## **ZAŁĄCZNIKI DO PROJEKTU BUDOWLANEGO DOT.**

***„Budowy ul. Żabikowskiej w Wirach”.***

**Inwestor:**  
**Gmina Komorniki**  
**ul. Stawna 1**  
**62 - 052 Komorniki**

Nasz znak: WI.4621.2.2023.JF (001)  
Dotyczy: 2390P – budowa ulicy Żabikowskiej w Wirach  
Wasz znak: NBP-002-KSZ-2022031

1. Plan sytuacyjny w miejscu planowanej inwestycji.

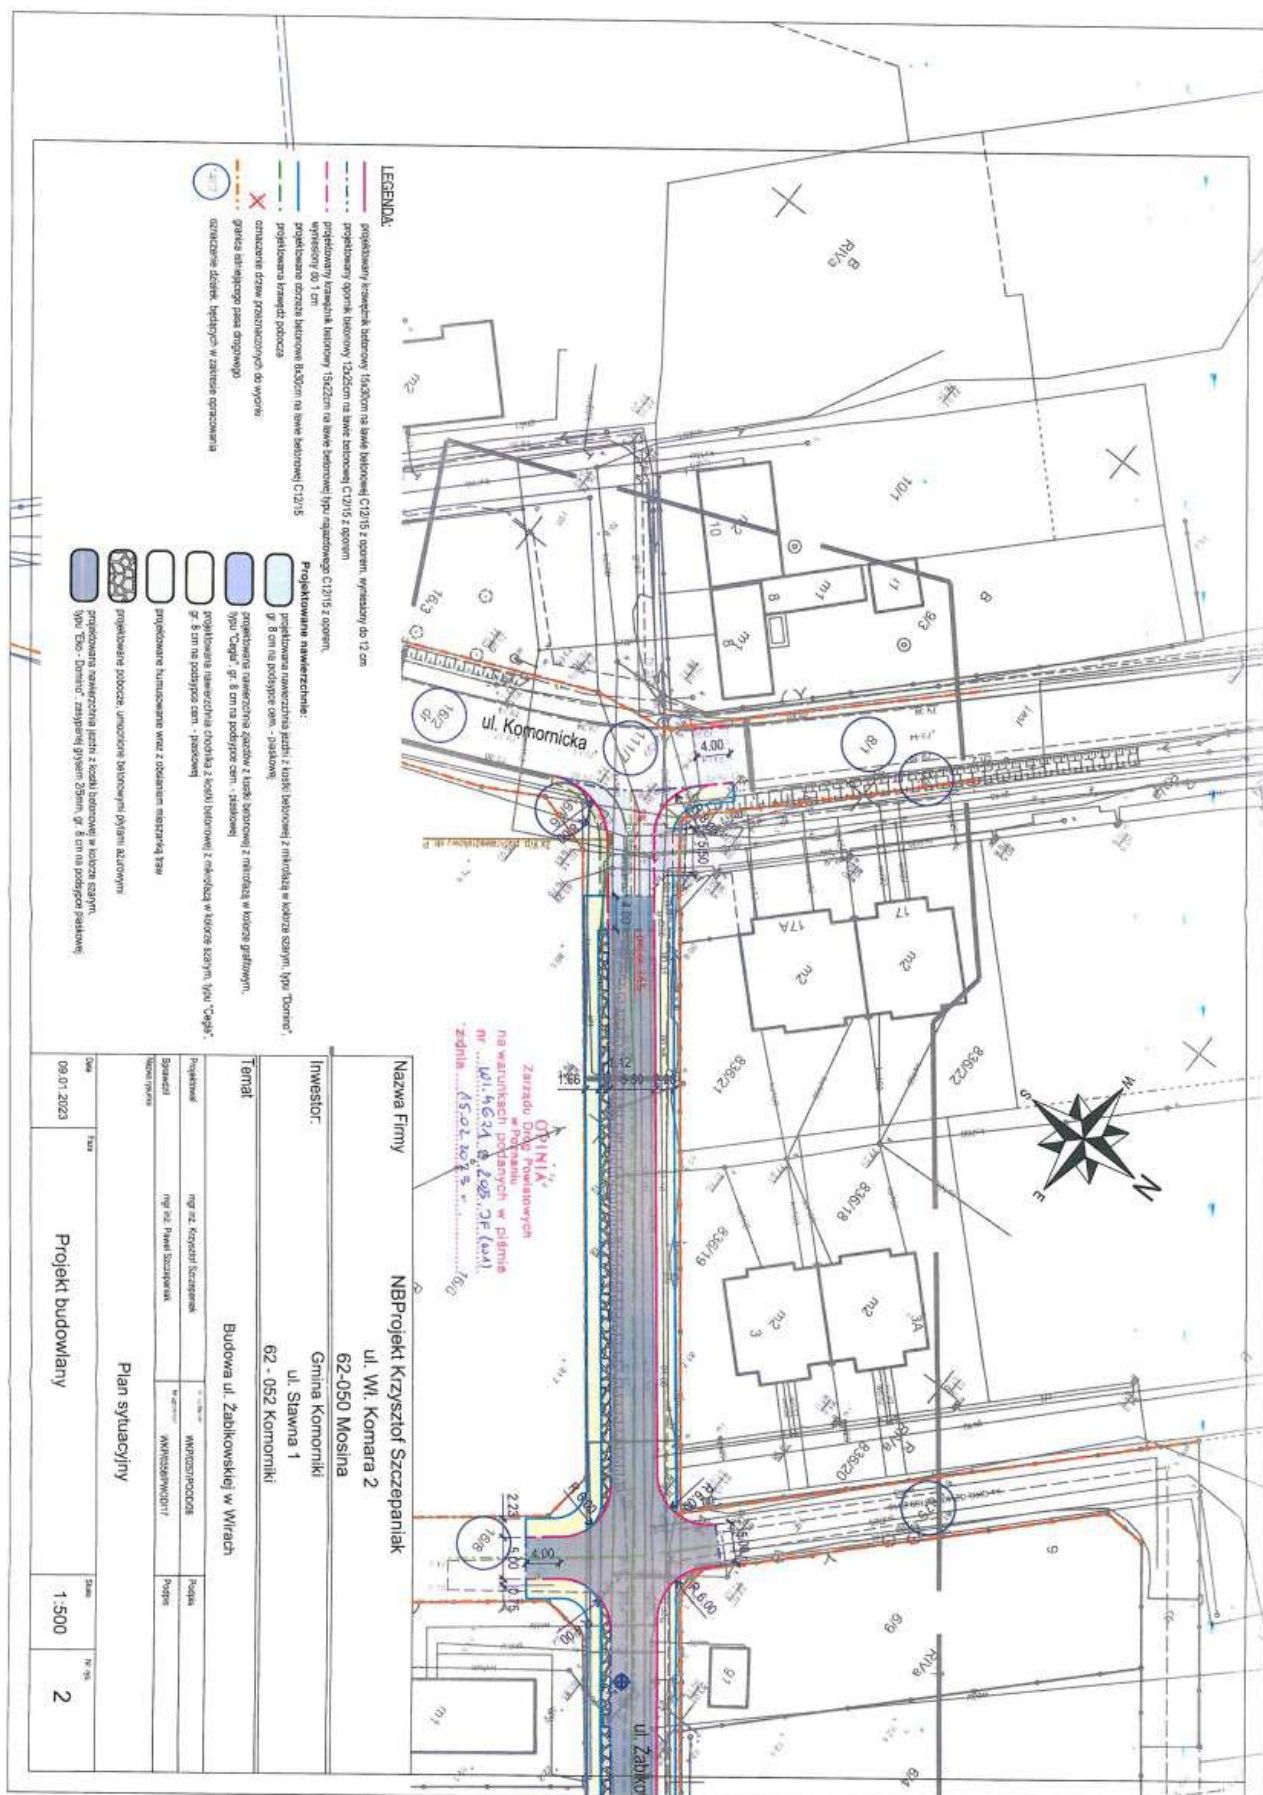
W odpowiedzi na pismo nr NBP-002-KSZ-2022031 z dnia 11.01.2023 r. (data wpływu 11.01.2023 r.) oraz w nawiązaniu do poprawionego planu sytuacyjnego przesłanego drogą mailową w dniu 14.02.2023 r. Zarząd Dróg Powiatowych w Poznaniu opiniuje pozytywnie rozwiązania projektowe w zakresie włączenia ul. Żabikowskiej do drogi powiatowej nr 2390P (ul. Komornicka) w m. Wiry zgodnie z projektem pn. „Budowa ul. Żabikowskiej w Wirach”, z następującymi uwagami:

1. Projekt stałej organizacji ruchu dla przedmiotowego zadania należy zaopiniować w tut. Zarządzie.
2. Należy zapewnić właściwe odwodnienie drogi powiatowej. W przypadku problemów z odwodnieniem naprawa szkód oraz systemu odwodnienia należeć będzie do Inwestora przedmiotowego zadania.

3. Należy unikać prowadzenia robót w okresie zimowym.
4. Zachować normatywne odległości w pionie i poziomie od urządzeń podziemnych. W miejscu kolizji prace prowadzić ręcznie.

1. Plan sytuacyjny w miejscu planowanej inwestycji.

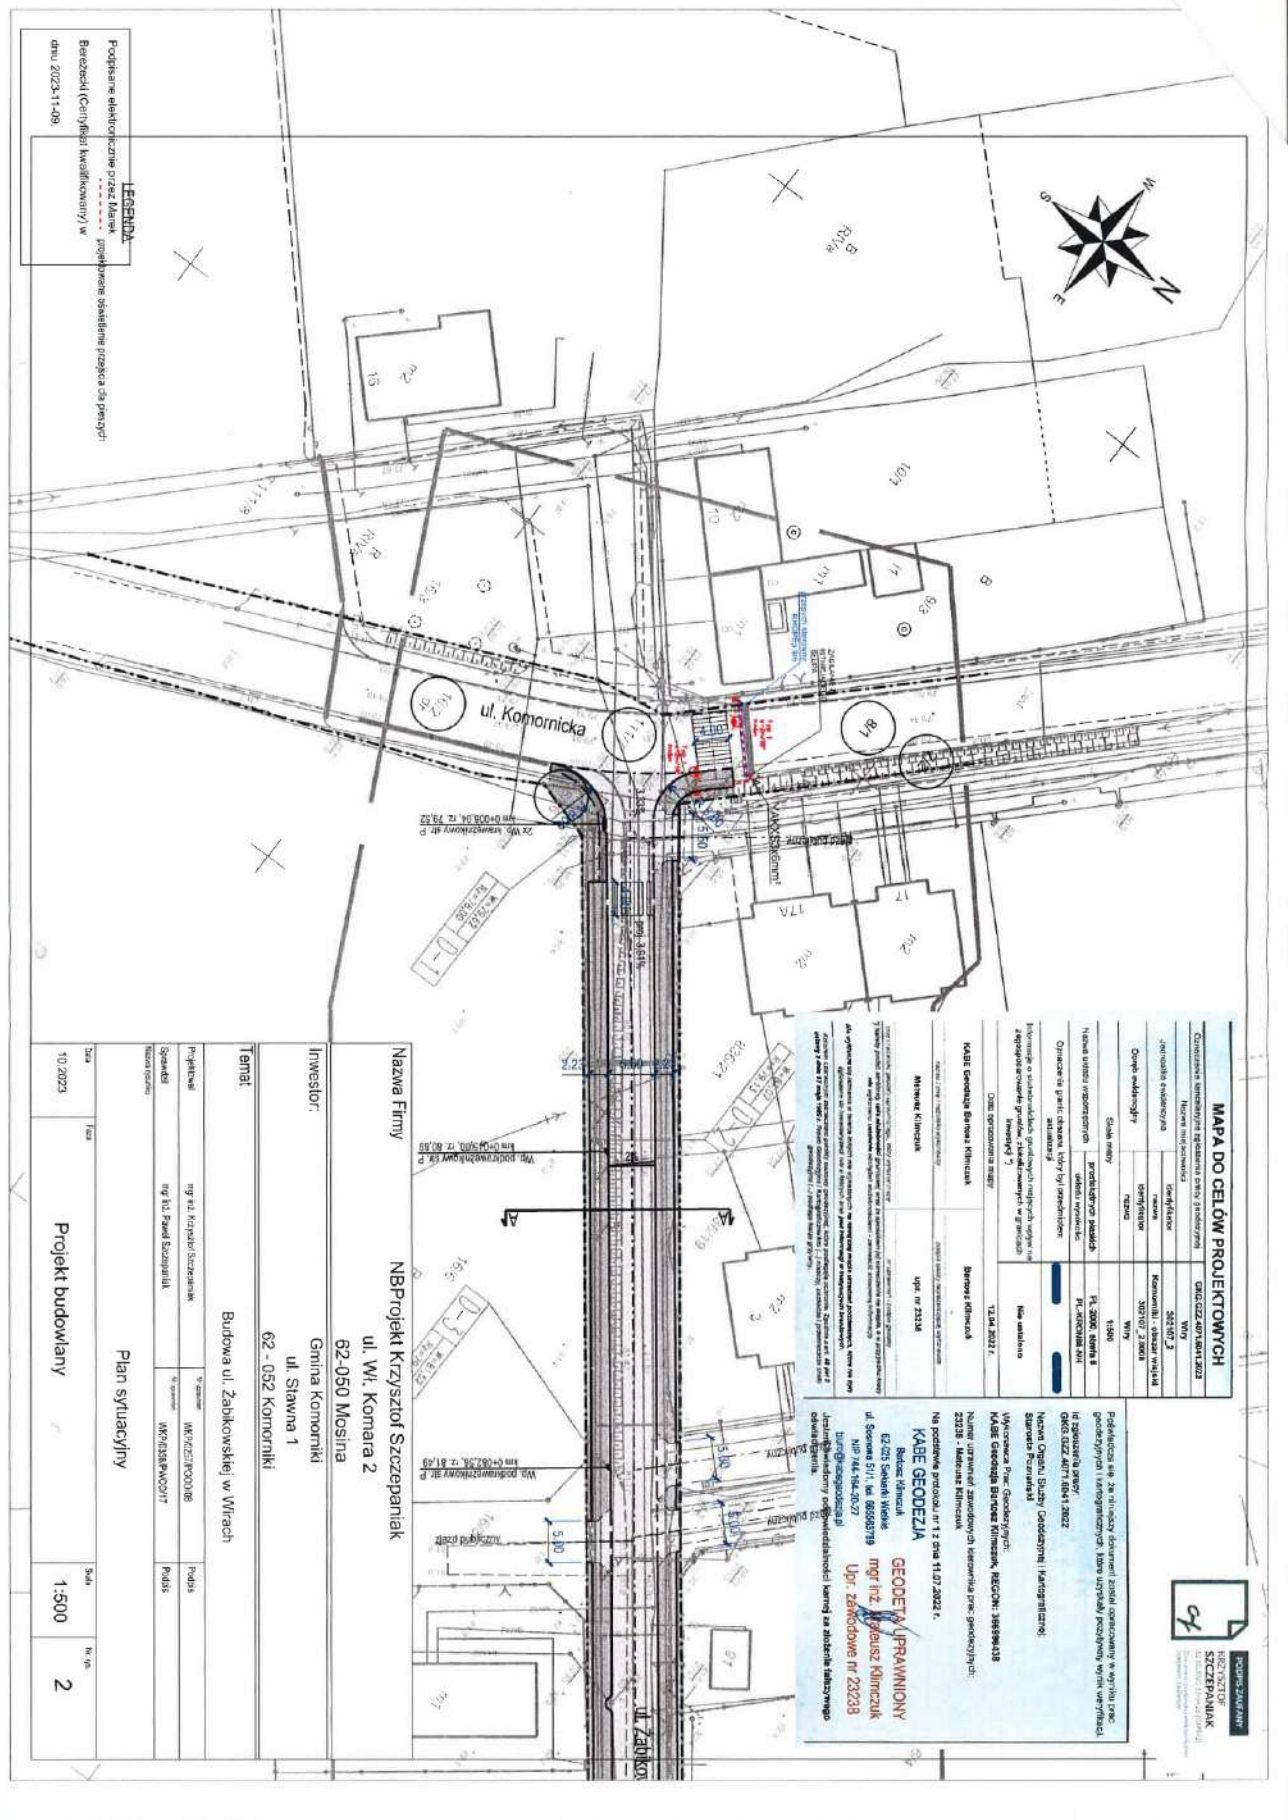
W odpowiedzi na pismo nr NBP-007-KSZ-2022031 z dnia 12.10.2023 r. (data wpływu 12.10.2023 r.) Zarząd Dróg Powiatowych w Poznaniu opiniuje pozytywnie lokalizację projektowanego oświetlenia przejść dla pieszych w pasie drogi powiatowej nr 2390P w m. Wiry (gm. Komorniki) w ramach inwestycji pn. „Budowa ul. Żabikowskiej w Wirach”, w miejscu przedstawionym na dołączonym do niniejszej opinii planie sytuacyjnym, z następującymi uwagami:

1. Przejście pod jezdnią drogi powiatowej należy wykonać metodą przecisku lub przewiertu w rurze ochronnej na głębokości minimum 1,2 m poniżej niwelety nawierzchni (od górnej krawędzi rury osłonowej) oraz zgodnie z polskimi normami.

2. Przedmiotową infrastrukturę należy ułożyć na głębokości minimum 1,0 m (wynikającej z przepisów branżowych) pozwalającej na budowę i przebudowę drogi powiatowej m. in. przebudowę jezdni, budowę chodnika, ścieżki rowerowej tak, aby w przypadku przyszłych robót drogowych zostały zachowane przepisy branżowe i nie występowała konieczność zmiany lokalizacji przedmiotowej infrastruktury.

3. Warstwy podłoża usunięte w celu ułożenia ww. infrastruktury technicznej należy odtworzyć przy użyciu materiału piaszczysto-żwirowego i odpowiednio zagęścić.

4. Nie wyraża się zgody na wbudowanie w pasie drogowym urządzeń wyniesionych ponad teren oraz montowanych równo z terenem oprócz projektowanych słupów oświetlenia przejścia dla pieszych.
